СТОЛИЧНА ОБЩИНА
"МЕТРОПОЛИТЕН" ЕАД

<u>ОТНОСНО:</u> Участие в открита процедура по Закона за обществените поръчки за:
„Проект за разширение на метрото в София, трета метролиния, първи етап - от км 4+950 до км 11+966, 34 - Доставка на метровлакове и изпълнение на системи за управление"

На основание чл.29, ал.2 от ЗОП и Раздел VI, т.3 от Документацията за участие, даваме разяснения на постъпили въпроси:
<u>Вх.№0827/23.02.15г.</u>

ТРАСЕ и ПРОФИЛ

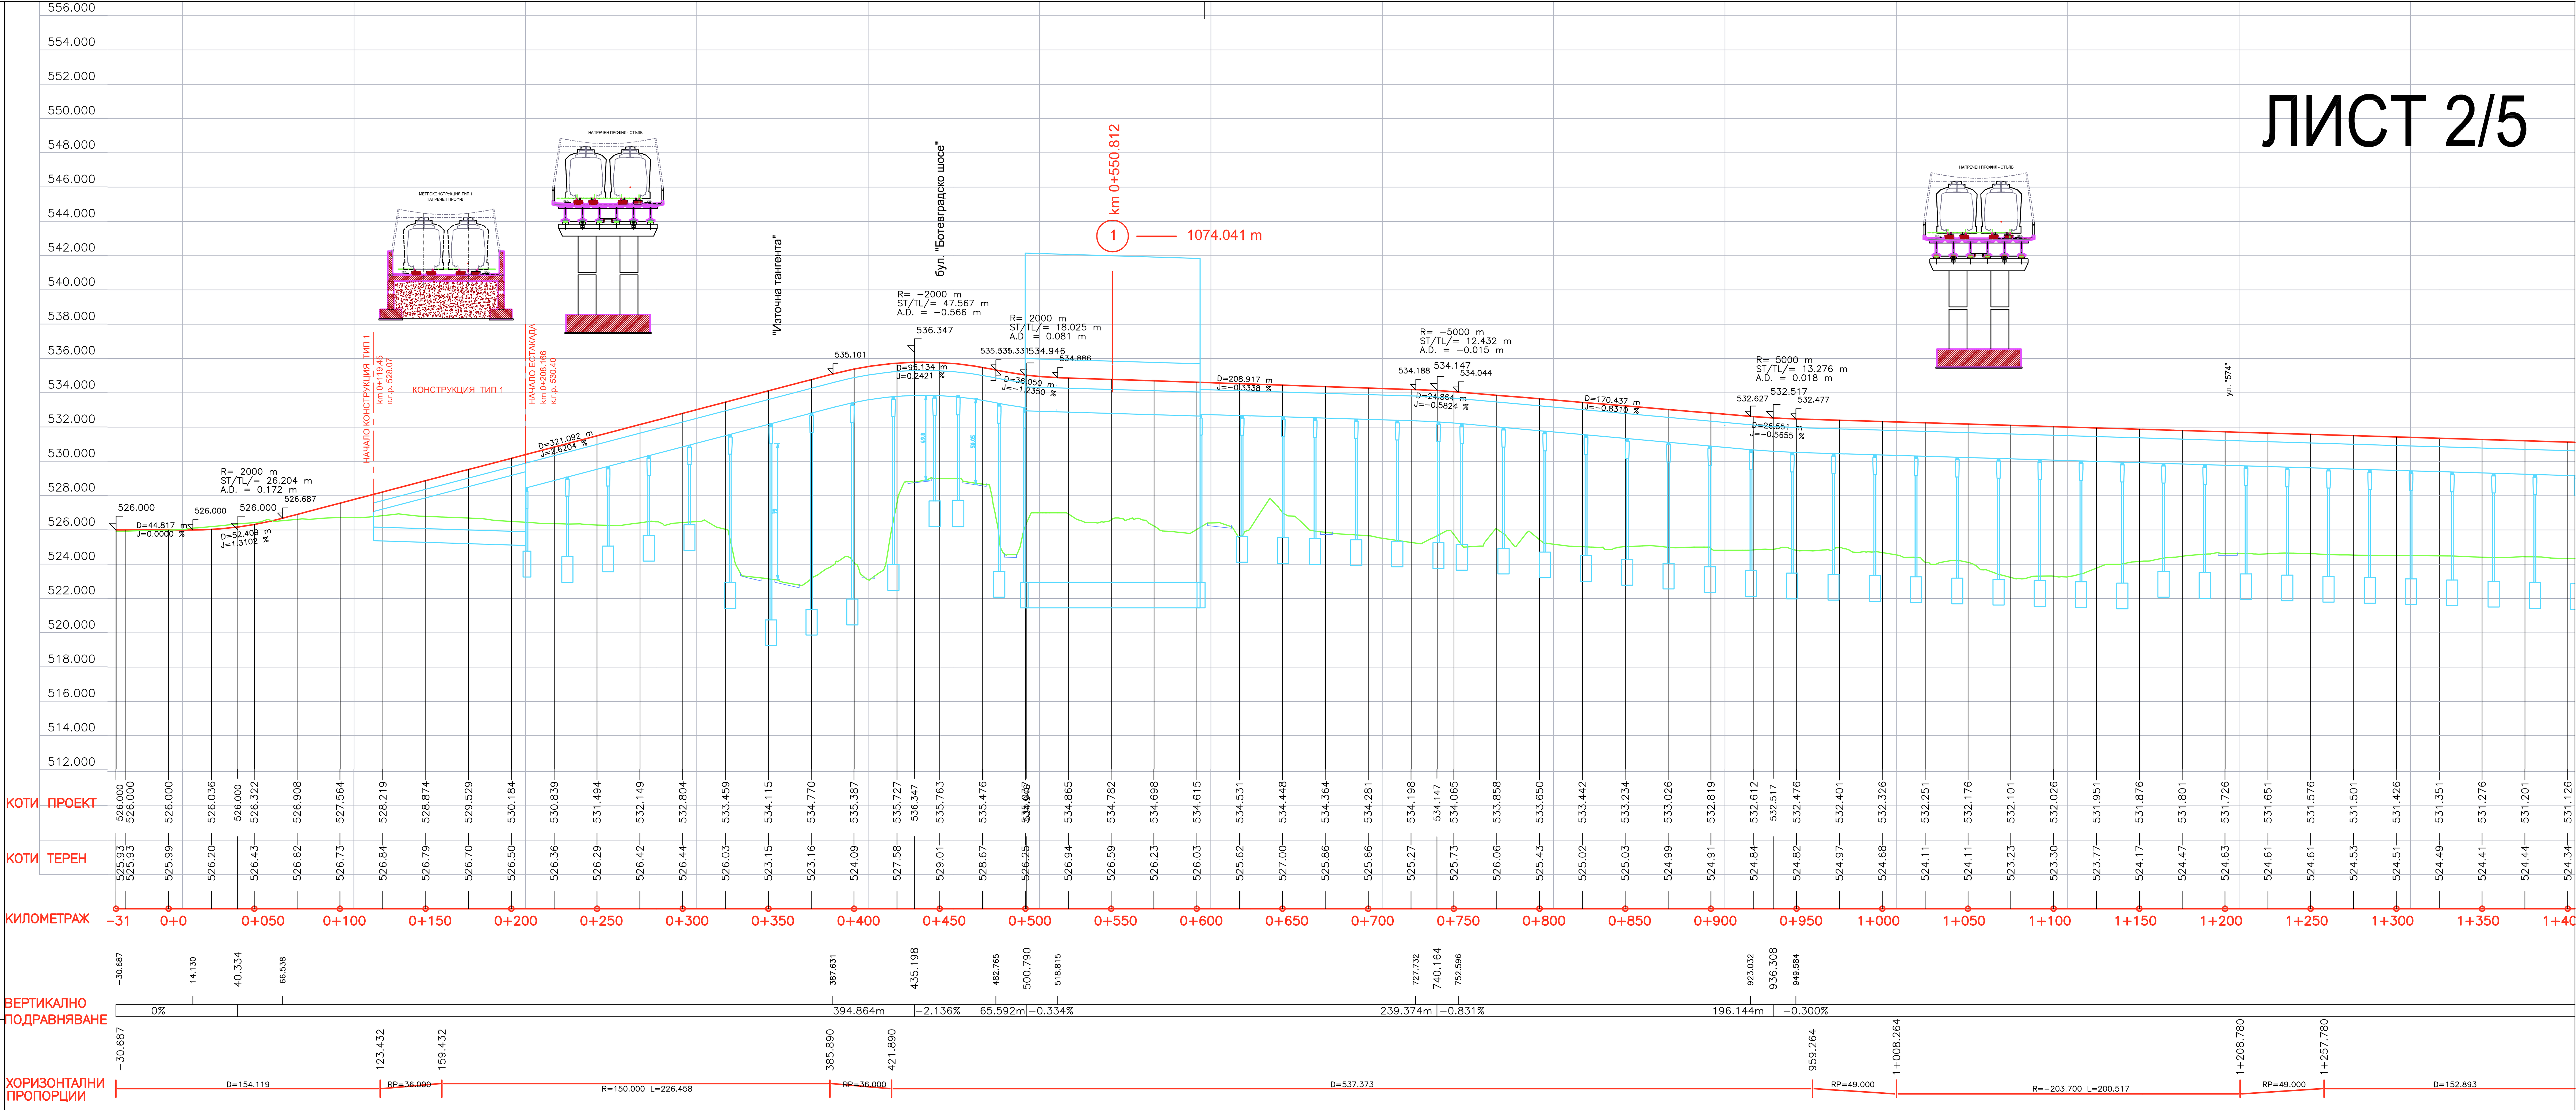
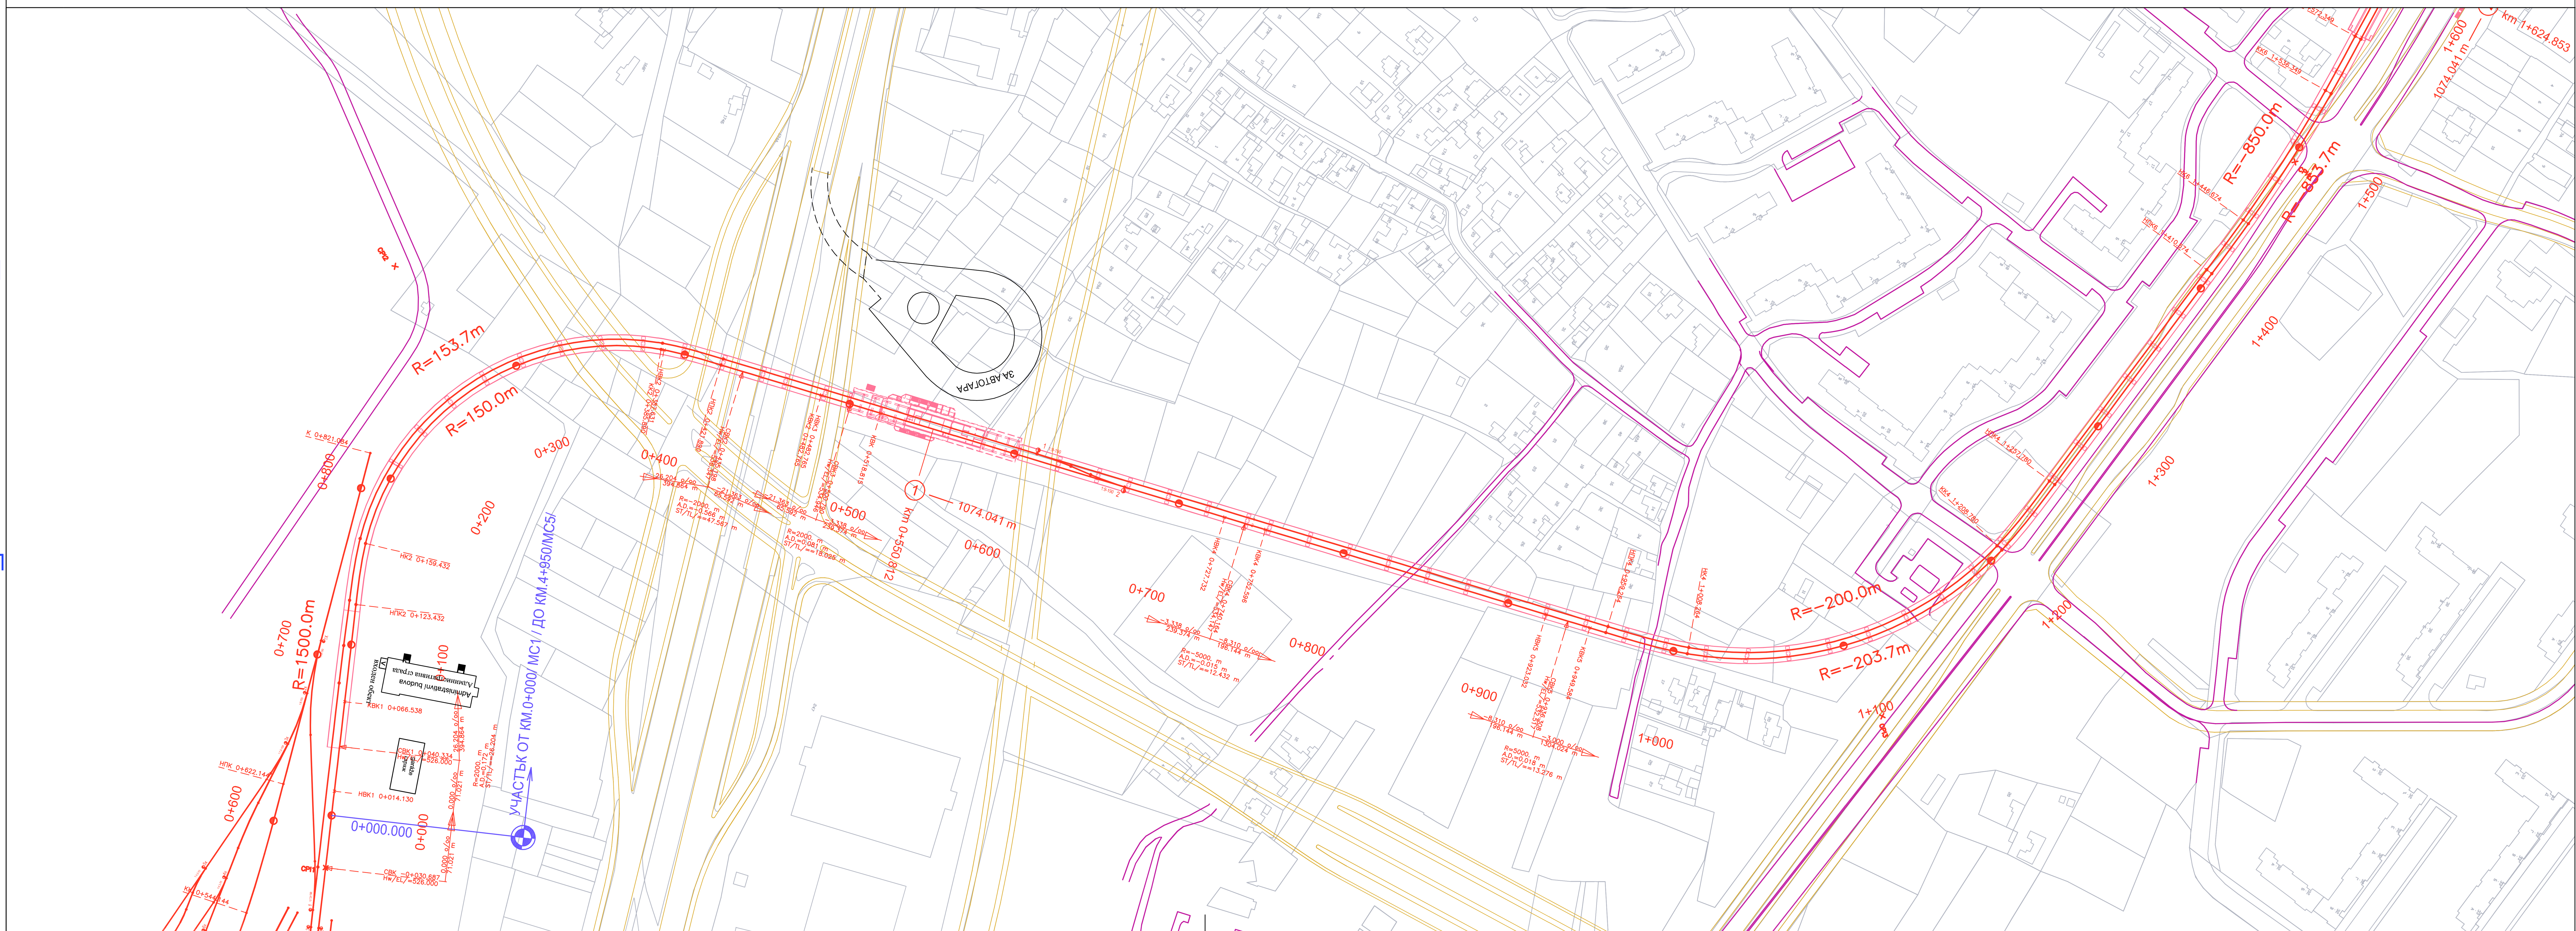
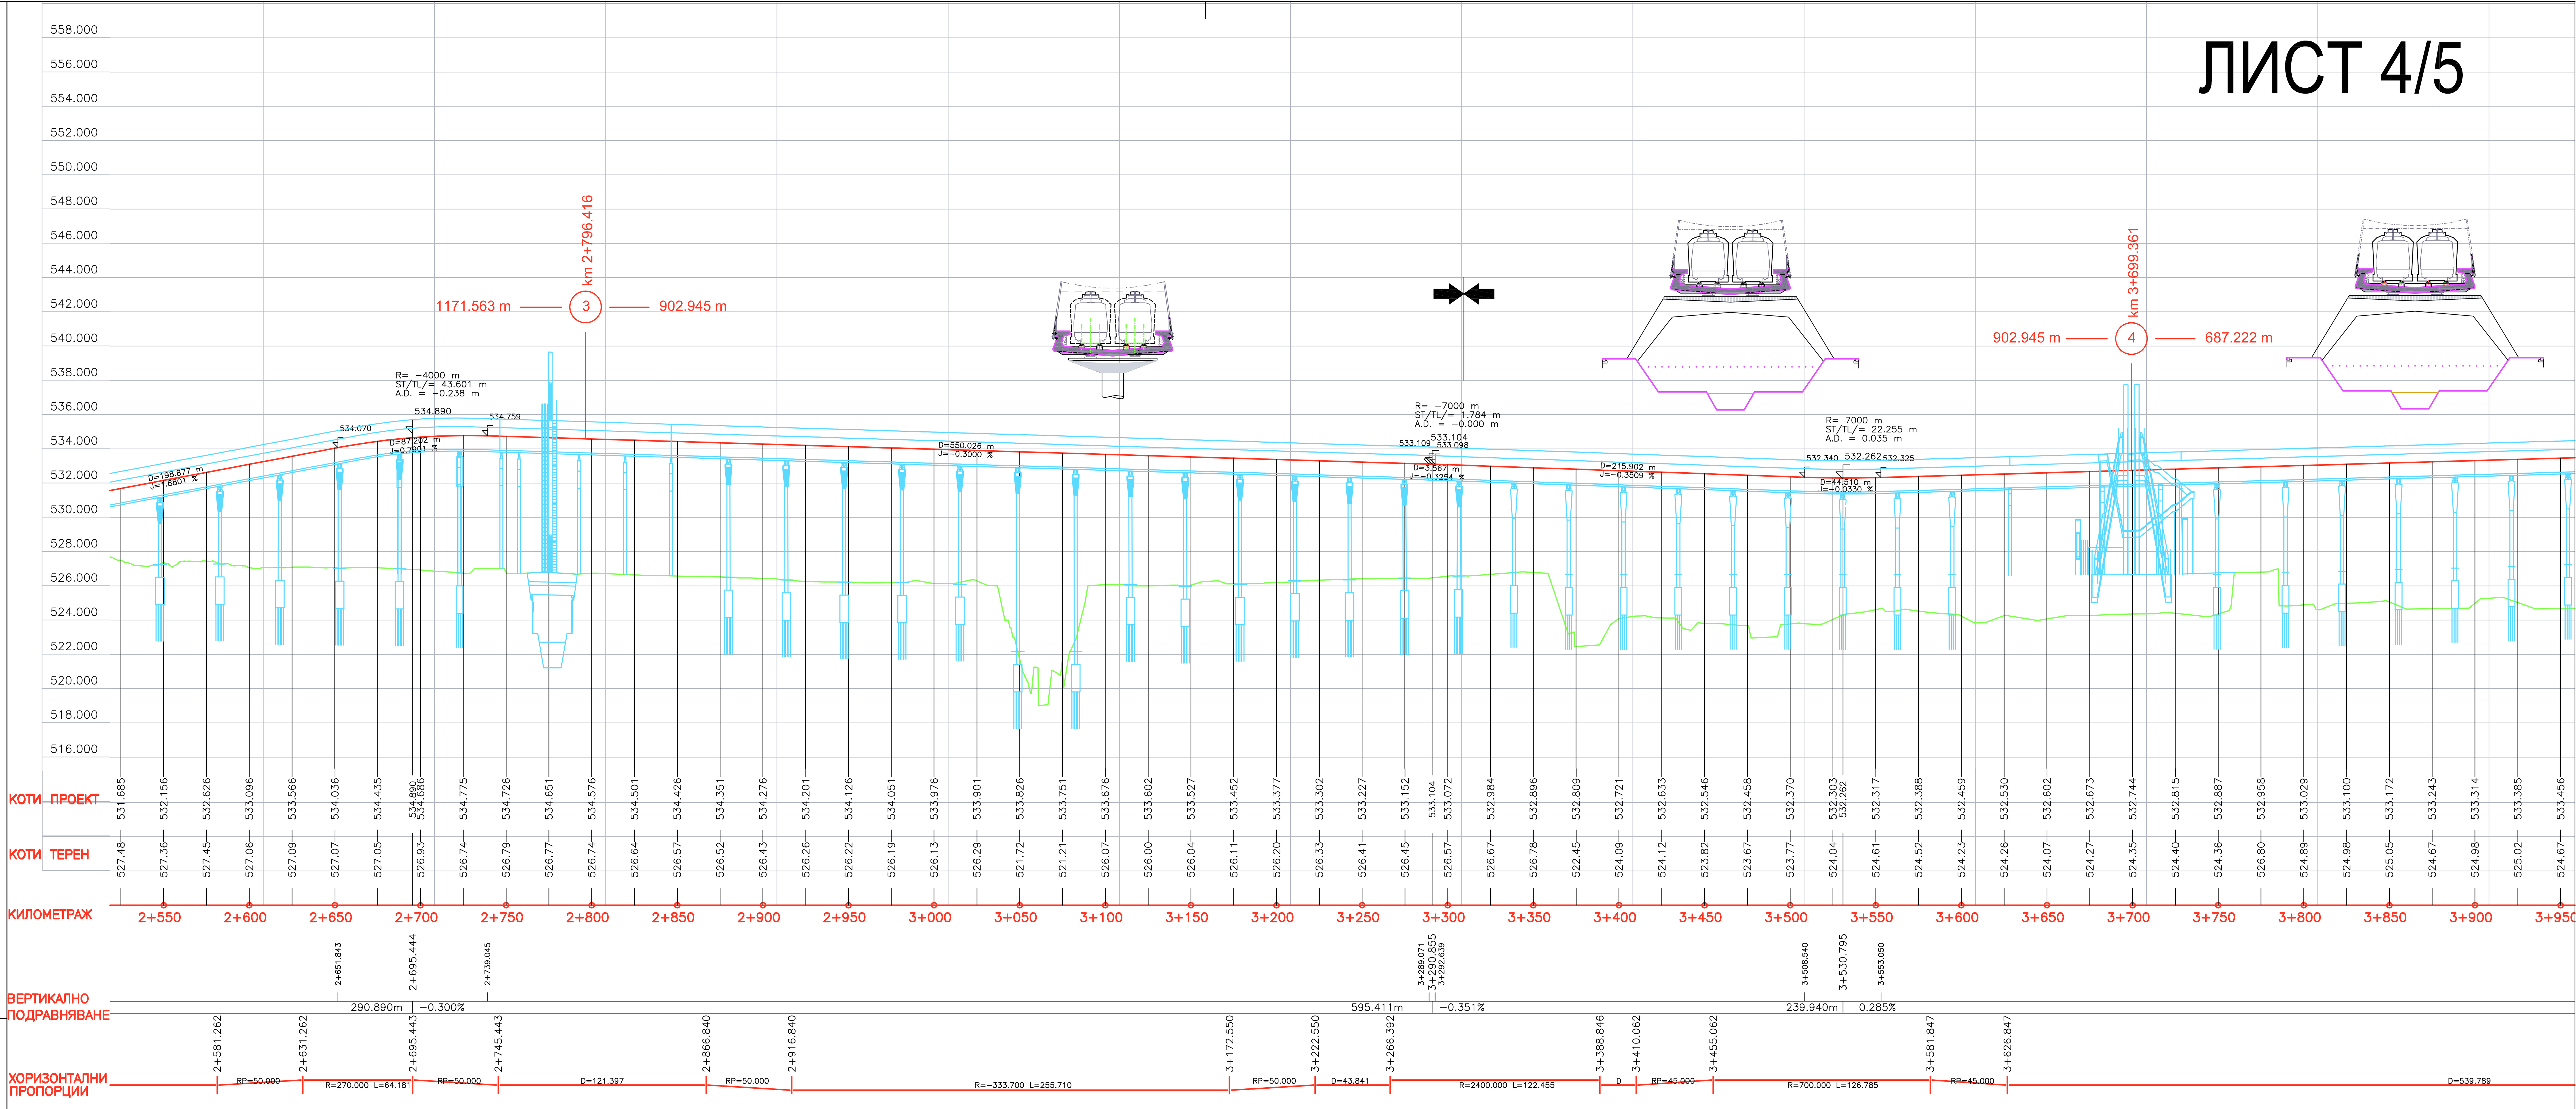
18.	СВТС	Том 3, Част 3.2	Целият документ	Любезно молим да получим принципна схема на коловозното развитие на Линия 3. Нужно ни е поне да видим на чертежа местоположението по линията (километрична точка) на обръщателни апарати, станции, достъп до депо, технически сгради.	Прилагаме необходимите чертежи.
